改善箇所説明図

(不具合内容)

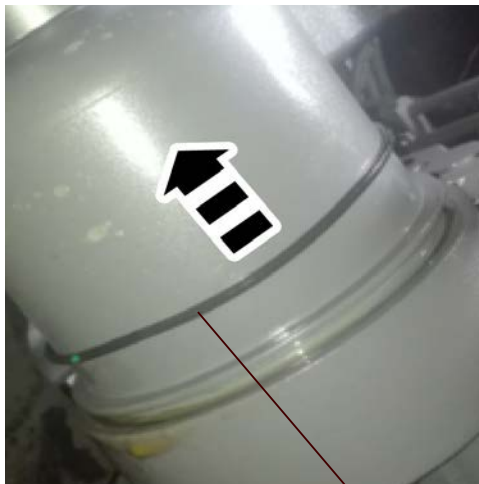
農耕トラクタのトランスミッションにおいて、サクションフィルターカバーのOリングの寸法が不適切なため、Oリングが正しく組付けられていないものがある。そのため、走行時等において当該カバーとOリングのすき間からオイルが漏れるおそれがある。

全車両、サクションフィルターカバーのOリングを点検し、該当するものは対策品に交換する。
